東海第二発電所
新規制基準への適合性に係る
主な変更点について
(コメント回答)

平成30年5月24日
日本原子力発電株式会社

2. 原子炉格納容器内の原子炉冷却材の漏えいの検出方法の明確化について(修正)

図1 ペDESTAL概要図

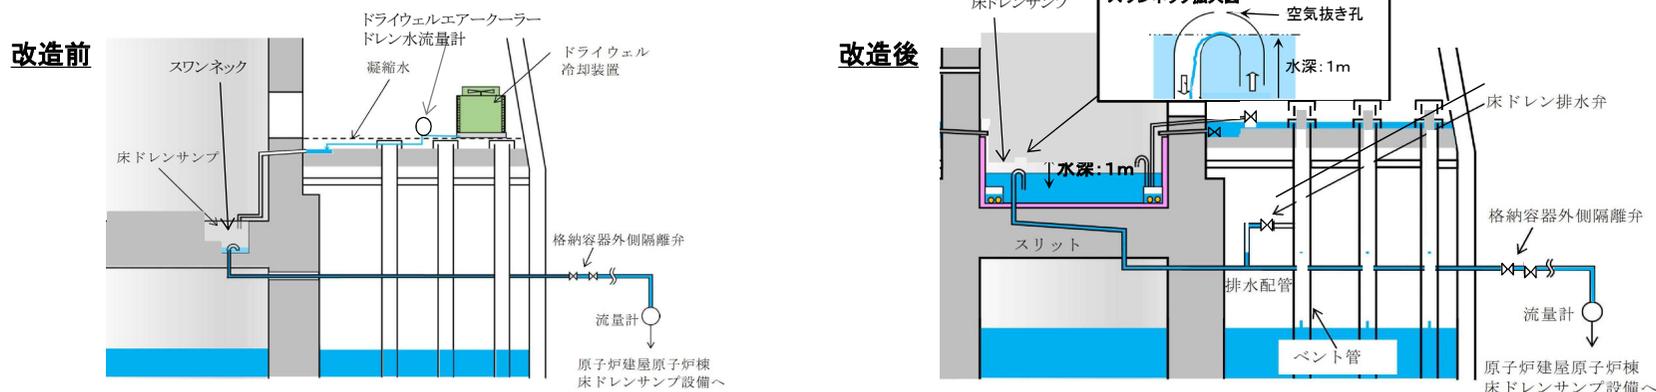
- 格納容器床ドレン系の設計は以下のとおりであり、通常運転時の床ドレンサンプ水位は改造前と異なるが原子炉冷却材の漏えいの検出方法は改造前から変更はない。

➤ 床ドレンサンプはドライウェル床面に設置する。

➤ 通常運転時に発生するドライウェル内ガス冷却装置からの凝縮水^{※2}及び漏えい位置を特定できない格納容器内の漏えい水は同サンプへ流入する設計とする。

➤ 床ドレンサンプの排水管^{※3}の入口(スワンネック)高さを同サンプ床面から約1mに設定^{※4}し、サンプへの流入水はスワンネックから原子炉建屋原子炉棟床ドレンサンプ設備へ常時全量が排水される設計とする。

➤ 漏えい位置を特定できない漏えい水量(ドライウェル内ガス冷却装置からの凝縮水量を含む)は、床ドレンサンプ流量計により確認できる設計とする

【参考】格納容器内の蒸発量と凝縮量の収支について

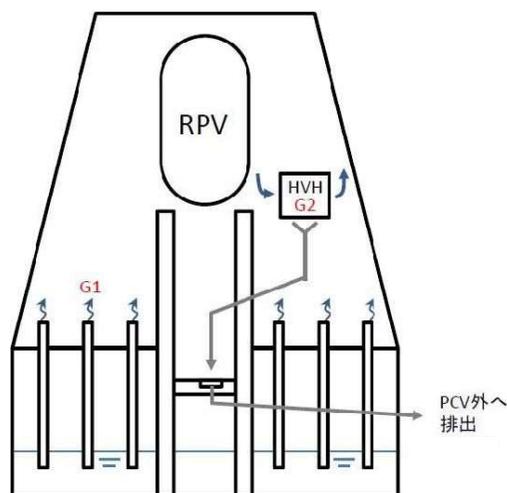
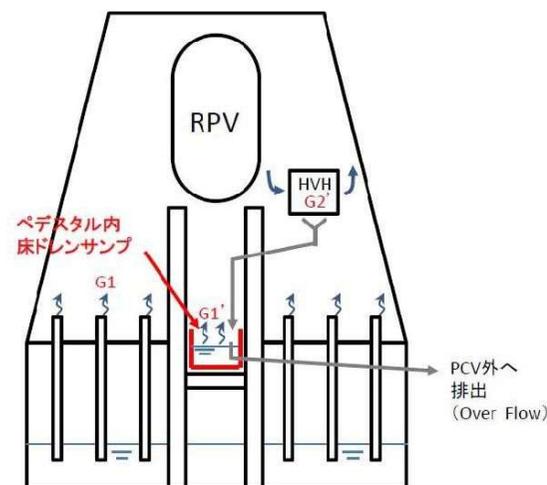
格納容器床ドレンサンプの水位が常時スワンネックのオーバーフロー高さ(床面から1m)に維持する設計とする。

- 格納容器内の絶対湿度条件(露点温度)を一定に保つ設計としているため、サプレッションプールからの蒸発量($G1$)と、ドライウェル内ガス冷却装置の除湿コイルでの除湿量($G2$)は、バランスする。

- サプレッションプールからの蒸発量($G1$)に加えて、格納容器床ドレンサンプの蒸発量($G1'$)が増加するが、ドライウェル内ガス冷却装置の除湿コイルでの除湿量($G2'$)も増加し、蒸発量($G1+G1'$)と除湿量($G2'$)はバランスする。

ペDESTルに着目すると、運転中、格納容器床ドレンサンプの流入量(=ドライウェル冷却装置の除湿量($G2'$))は、格納容器床ドレンサンプの蒸発量($G1$)を常に上回るため、格納容器床ドレンサンプの水位は、常にスワンネックのオーバーフロー高さ(床面から1m)に維持が可能である。

ペDESTル内床ドレンサンプ追加時
湿分バランス $G1+G1'=G2'$
※サンプからの水分蒸発量 $G1'$ が増加
